**BAKALÁŘSKÁ
PRÁCE**

**PROBLEMATIKA PROVÁDĚNÍ
KONTAKTNÍHO ZATEPLOVACÍHO
SYSTÉMU – BYTOVÝ DŮM
VE LHOTCE**

**1.1 POSÚDENIE PROJEKTOVEJ
DOKUMENTÁCIE**

1.2.1 Detail soklu balkónu č. D.50c

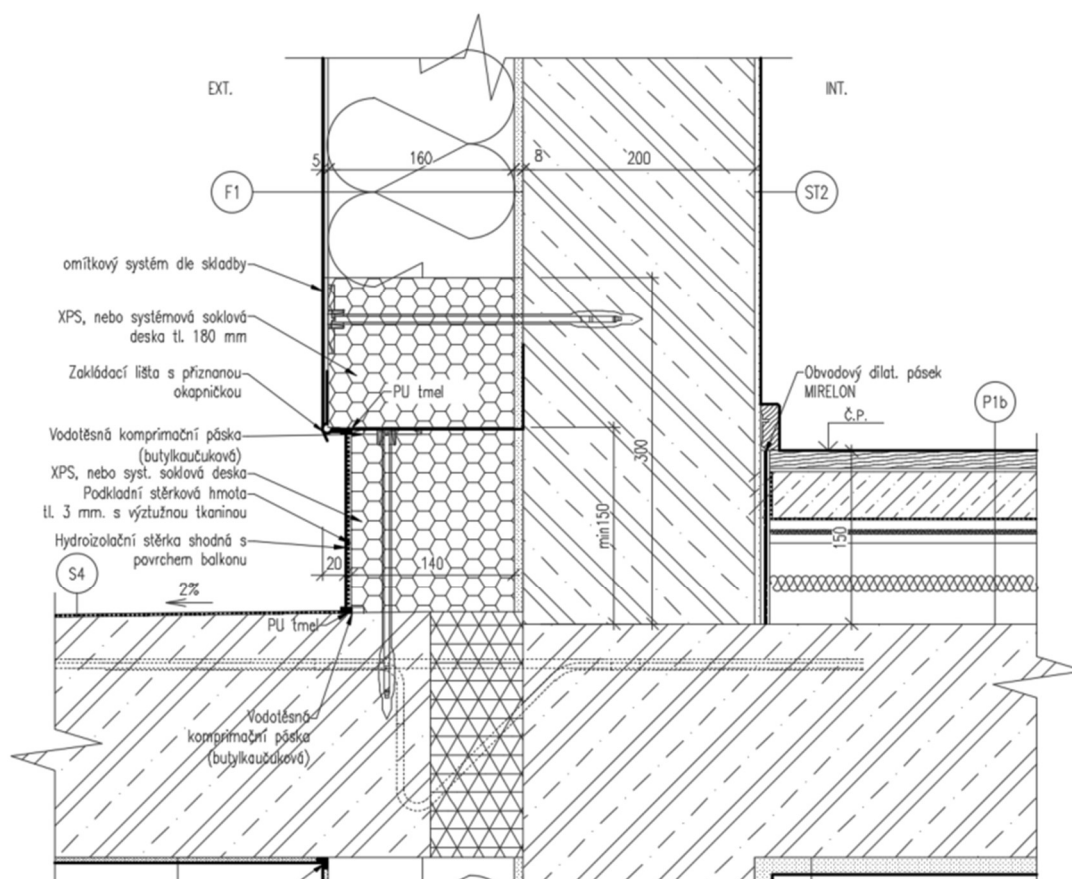
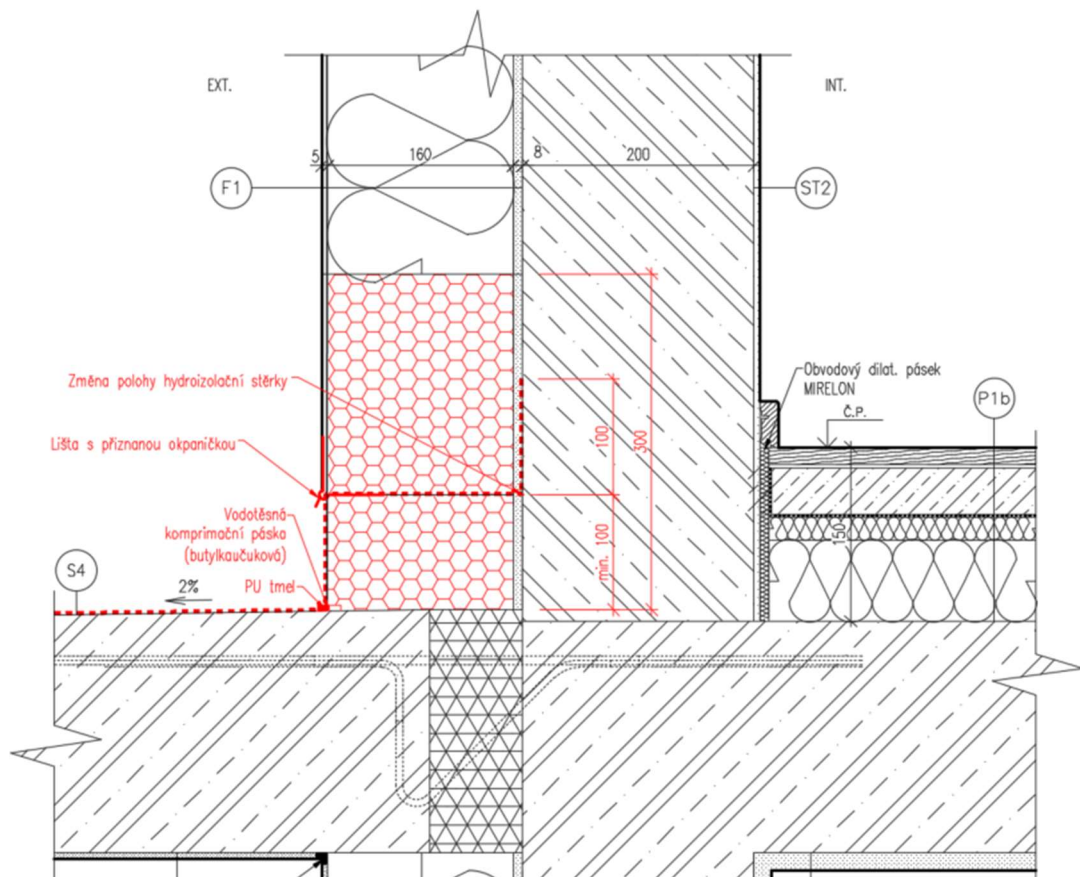
Daný detail bol navrhnutý nevhodne z pohľadu realizačnej firmy. V mieste zvislého a horizontálneho napojenia hydroizolačnej stierky na fasádu omietku nie je možné správne opracovať pás šírky dva centimetre. V tomto mieste hrozí poškodenie skladby tepelnej izolácie prenikajúcou vodou. Ďalší dôvod bol estetický, keďže v mieste, kde nadväzoval na detail parapetu balkónového okna sa menila výška hydroizolačnej stierky.

Po dohode špecialistu na hydroizolácie realizačnej firmy a projektantom danej časti bol navrhnutý nový detail, ktorý rieši tieto problémy.

1.2.2 Detail chrliča v lóžii 605.07 č. D.52

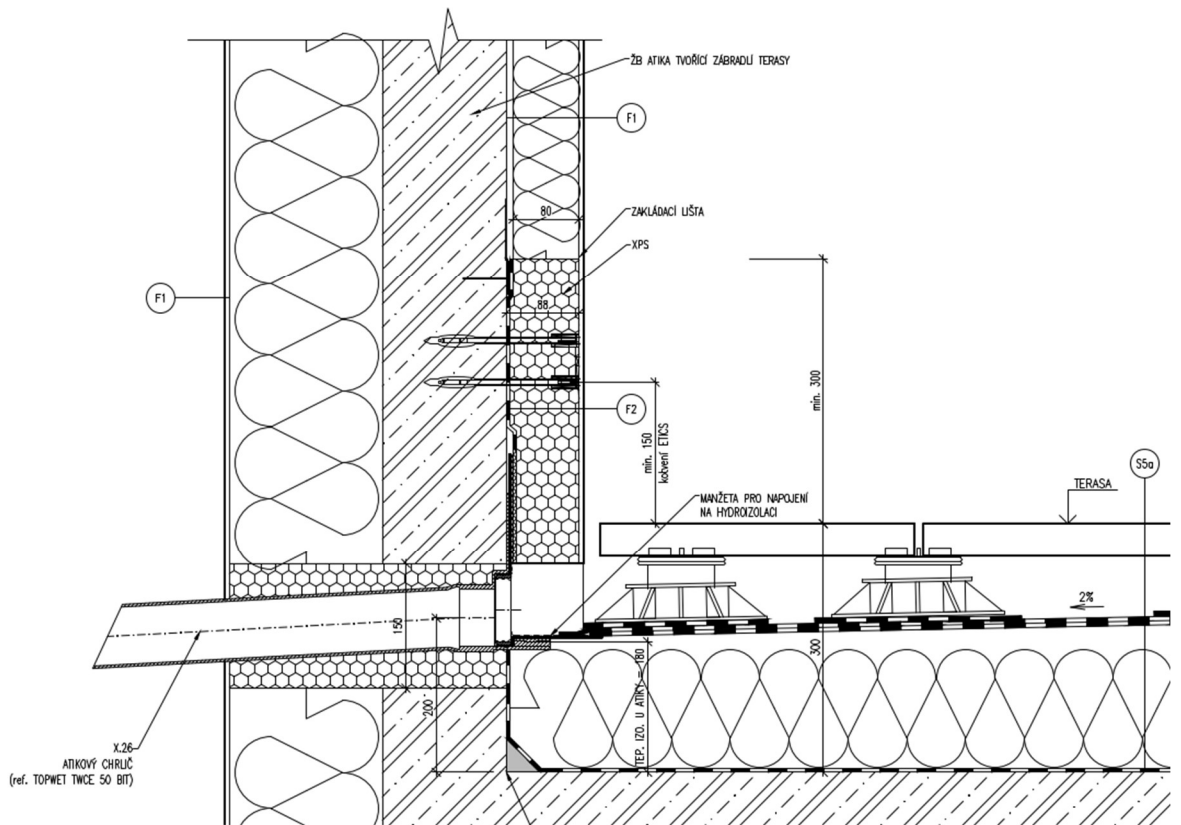
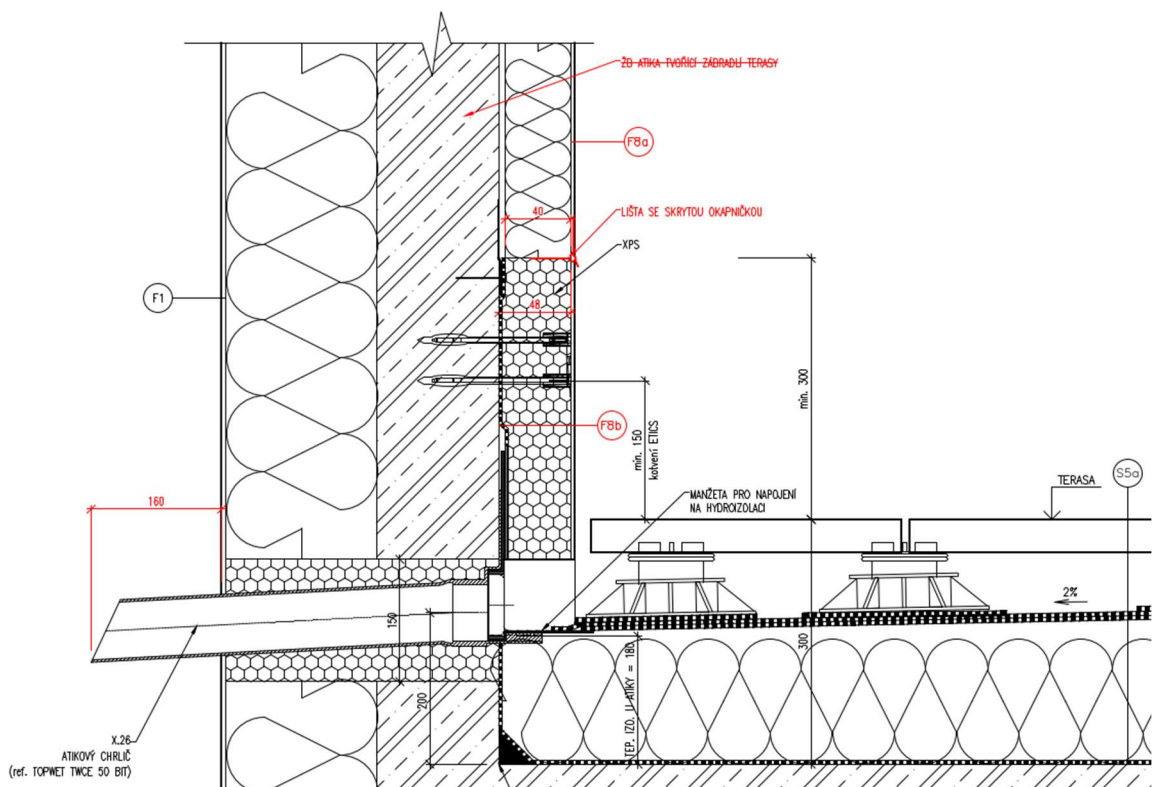
V detaile je viacero chýb. Okótovaná hrúbka tepelnej izolácie z vnútornej strany atiky nesúhlasí s vykreslením v pôdoryse 6.NP. Položky ozn. F1 a F2 taktiež nesúhlasia podľa tabuľky skladieb konštrukcií z hľadiska hrúbky tepelnej izolácie. Popis, že železobetónová atika tvorí zábradlie terasy je v rozpore s ostatnými časťami projektovej dokumentácie. Chýba kóta presahu atikového chrliča. Podľa normy ČSN 73 2901 v návrhu taktiež chýba skrytá odkvapnička nad soklovou oblasťou [3].

Pôvodný detail bol ponechaný a jednotlivé nejasnosti boli riešené a vyjasnené s projektantom.

1.2.3 Detail nadpražia okna s kastlíkom pre žalúzie č. D.54b

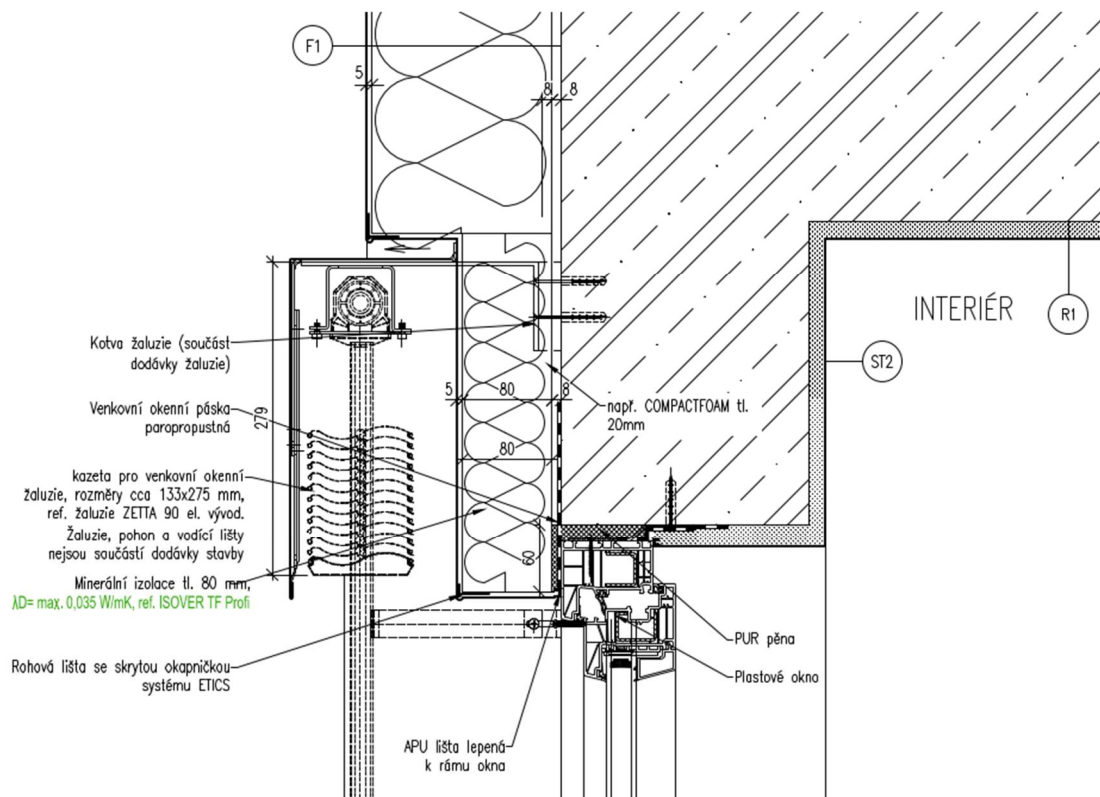
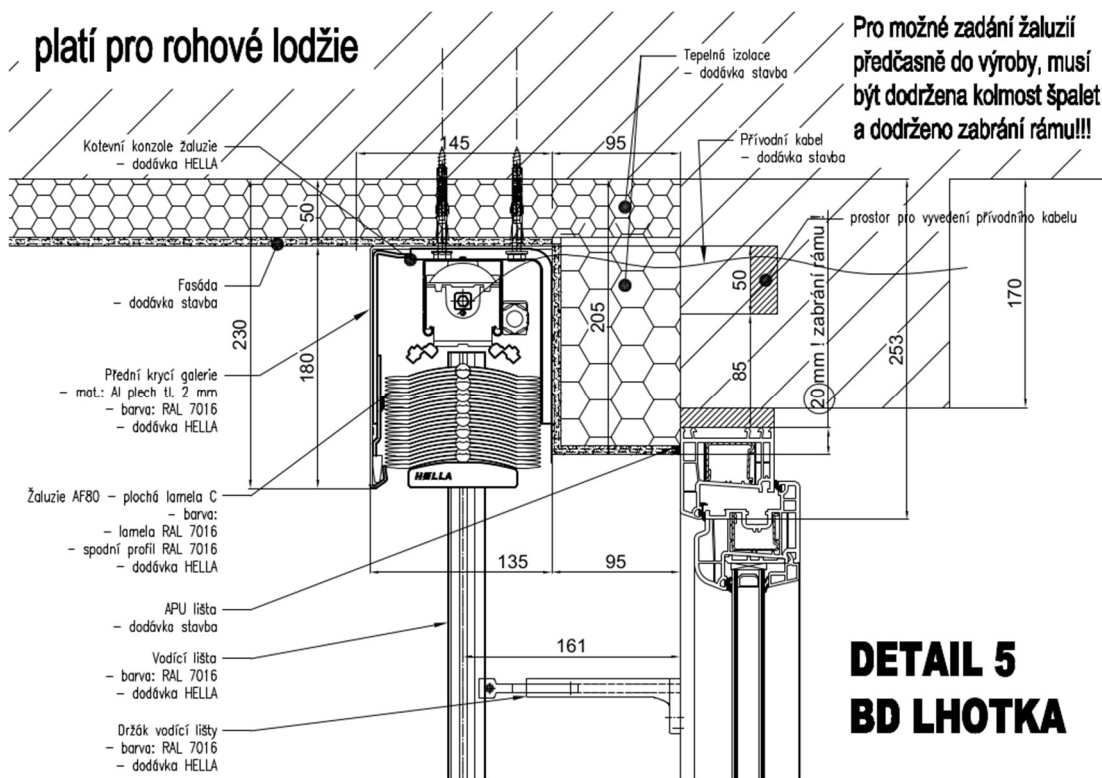
Detail nadpražia okna s kastlíkom pre žalúzie nie je dostačujúci. Keďže na objekte sa nachádzajú okná, ktoré v mieste nadpražia nemajú dostatočný priestor pre umiestnenie kastlíka, bolo nutné navrhnuť alternatívne detaily. Po upozornení dodávateľa systému žalúzií bolo nutné taktiež zmenšiť presah tepelnej izolácie na rám okna z dôvodu nedostatočného priestoru pre kotvenie vodiacej lišty žalúzie.

Pre správnu prípravu kastlíku dodávateľ systému žalúzií vypracoval všetky alternatívne detaily nadpraží i ostení okenných otvorov.

1.2.4 Detail atiky na terase v 12.NP č. D.56b

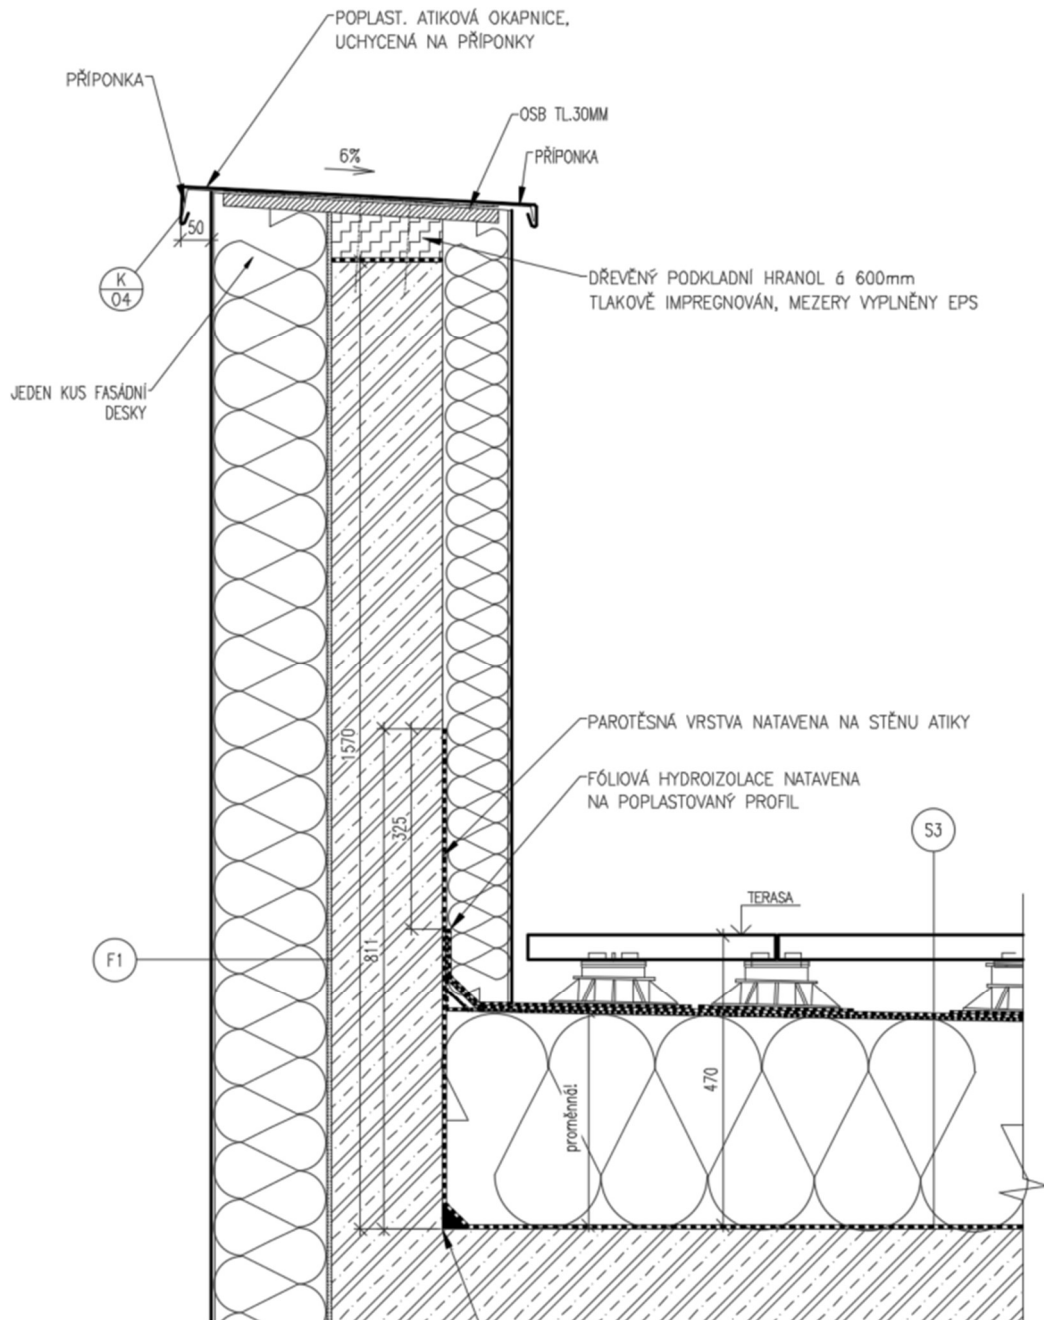
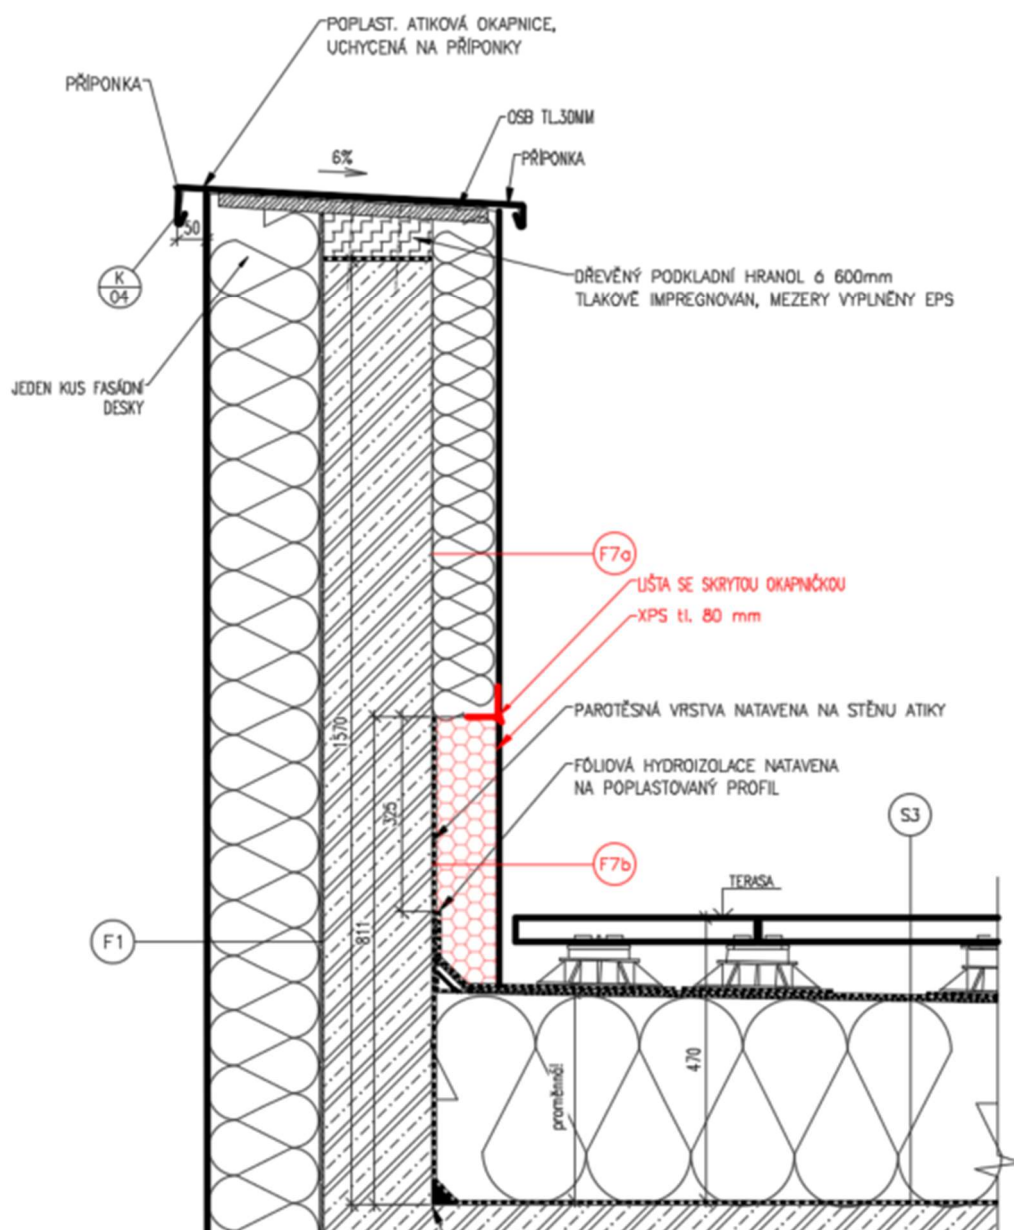
V danom detaile je chybné zakreslená tepelná izolácia z vnútornej strany atiky. Konkrétne nad skladbou terasy s označením S3 má byť tepelná izolácia z extrudovaného polystyrénu až do výšky ukončenia parotesnej vrstvy na atike. Všeobecne chýba označenie skladby zateplenia z vnútornej strany atiky. Podľa normy ČSN 73 2901 v návrhu taktiež chýba skrytá odkvapnička nad soklovou oblasťou [3].

1.2.5 Detail balkónu č. D.50a

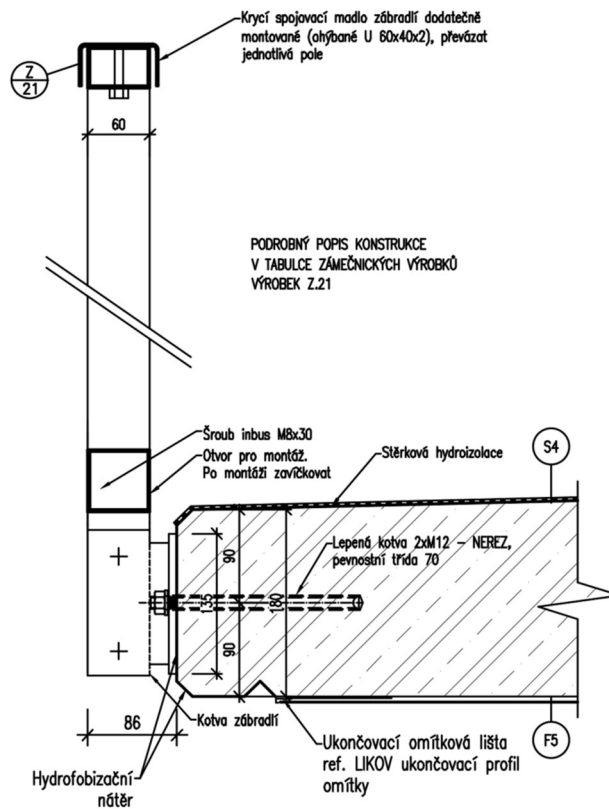
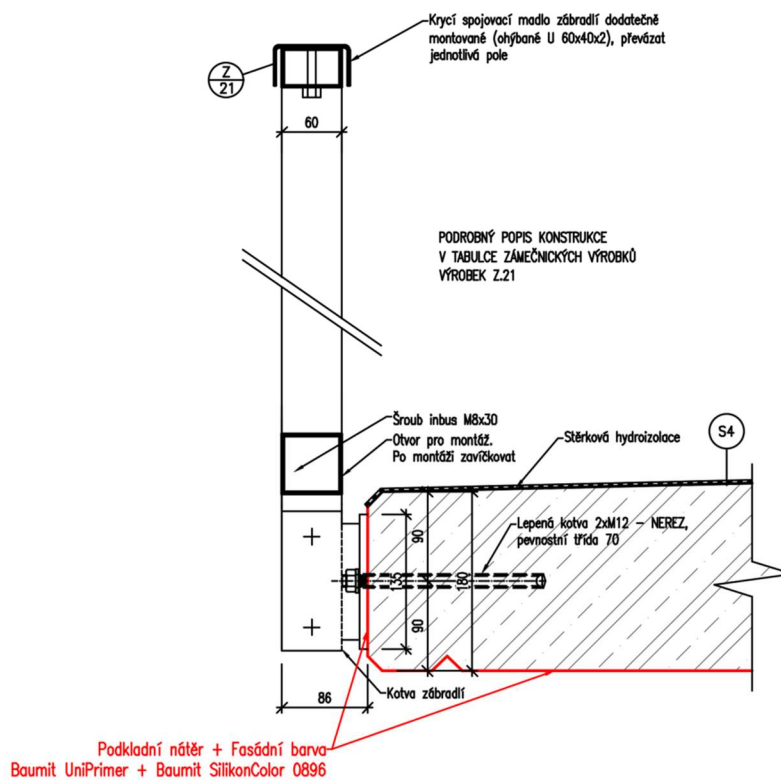
V detaile po dohode s realizačnou firmou boli zmenené povrchové úpravy zvislej hrany a podhľadu balkónu. Obidve úpravy boli zjednotené z dôvodu rýchlejšieho a technologicky menej náročného prevedenia.

Skladba ozn. F5 a hydrofobizačný náter boli nahradené penetračným náterom Baumit UniPrimer a fasádnou farbou Baumit SilikonColor.

Obr. č.11 – Označenie v reze ozn. C3

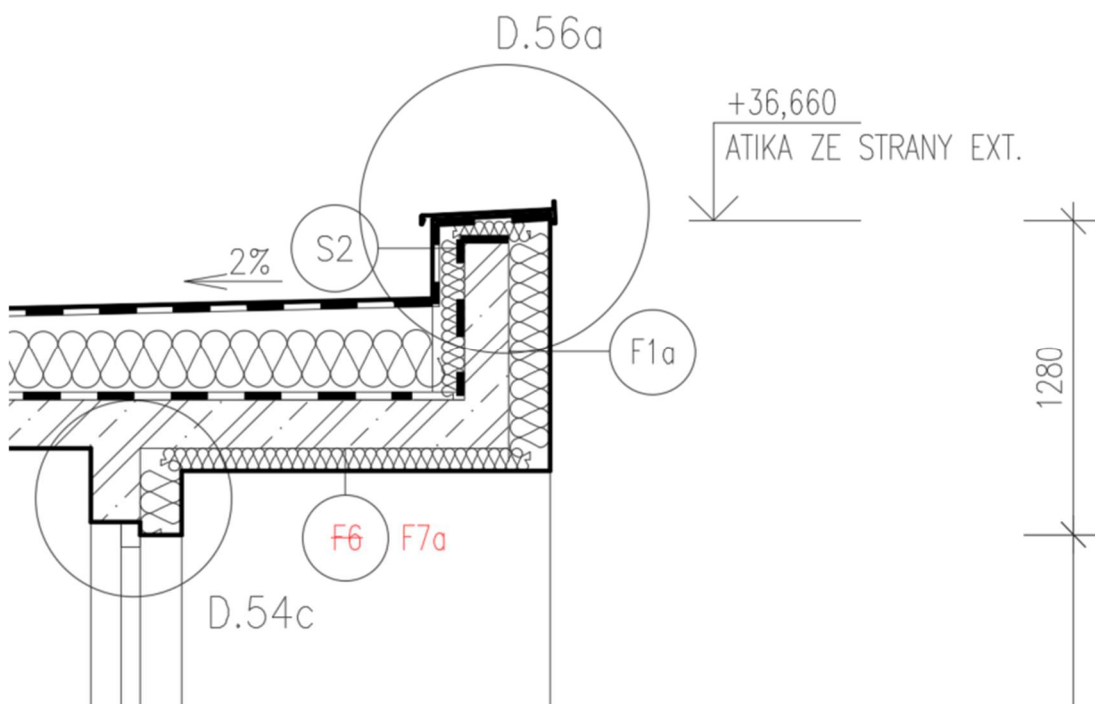
V reze s označením C3 je chybně označená skladba podhledu. V tomto případě platí vykreslená hrúbka izolácie (80 mm) a neplatí ozn. F6 – podľa tabuľky skladieb hrúbka izolácie 200 mm.

Obr. č.12 – Schválený detail dilatácie

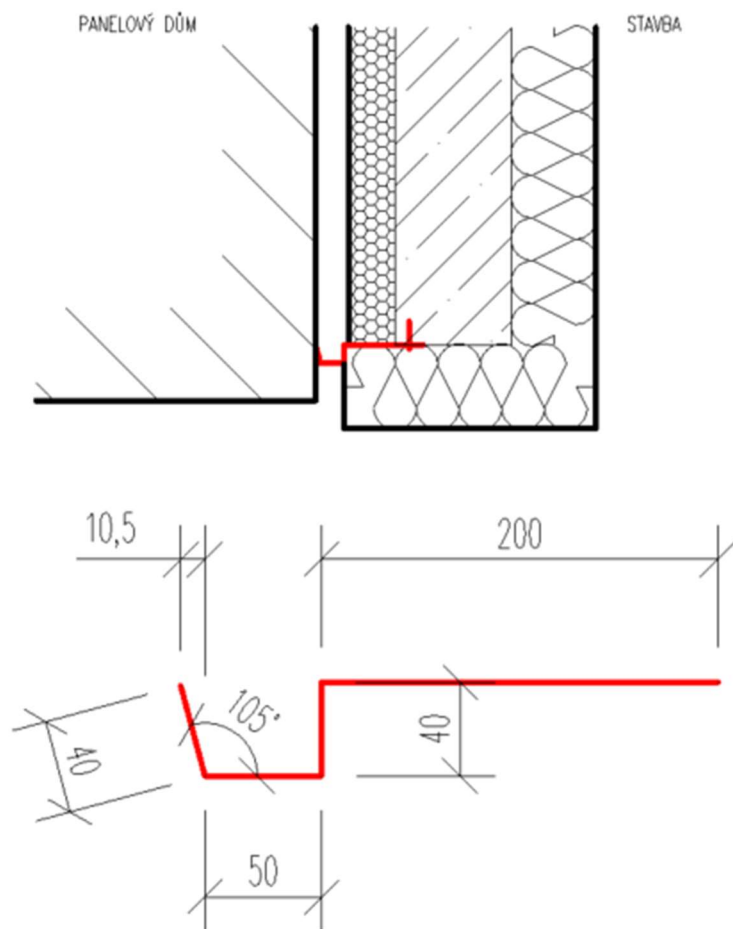
V mieste napojenia fasády nového a stávajúceho bytového domu vznikla medzera, ktorú bolo potrebné opatriť klampiarskym prvkom. Daný detail, ani samotný prvok neboli navrhnuté a priložené k odovzdanej dokumentácii.

Po dohode medzi projektantom, investorom a realizačnou firmou bolo navrhnuté riešenie.
